改善箇所説明図

《独立懸架式サスペンション》

アッパーアーム ASSY

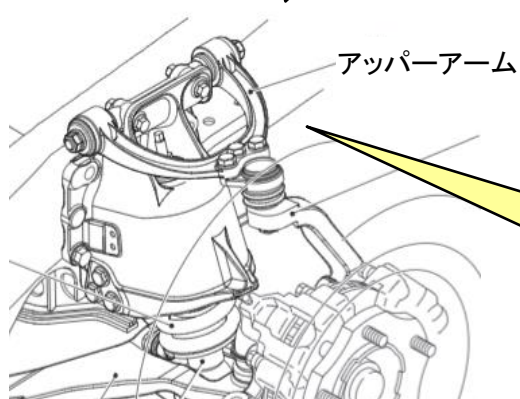
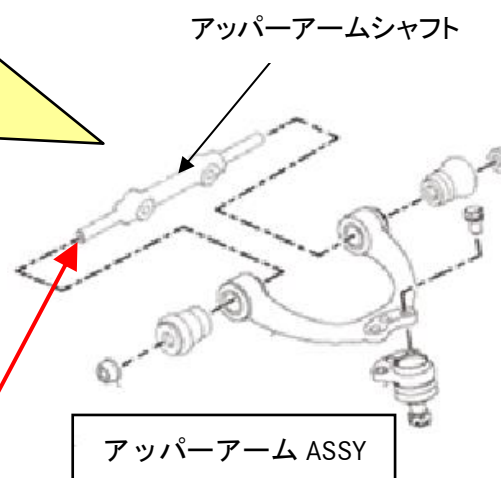
基準不適合発生箇所

独立懸架式サスペンションのアッパーアームシャフトにおいて、製造時の熱処理が不適切なため、当該部位の強度が不足しているものがある。そのため、走行中の振動や衝撃によってアッパーアームシャフトが折損し、最悪の場合、路面に脱落することがある。

また、アッパーアームが車両内側の部品と干渉して操縦安定性が低下し、バスにおいては、アッパーアームがブレーキパイプと干渉し、そのまま使用を続けると、ブレーキパイプが損傷し、ブレーキ液漏れに至りブレーキ機能が低下するおそれがある。

全車両、左右のアッパーアームシャフトの生産ロット刻印を点検し、製造不良の生産ロットであった場合、良品のアッパーアーム ASSY と交換する。

識別：作業完了車には、右側アッパーアームに白色ペイントを塗布する。
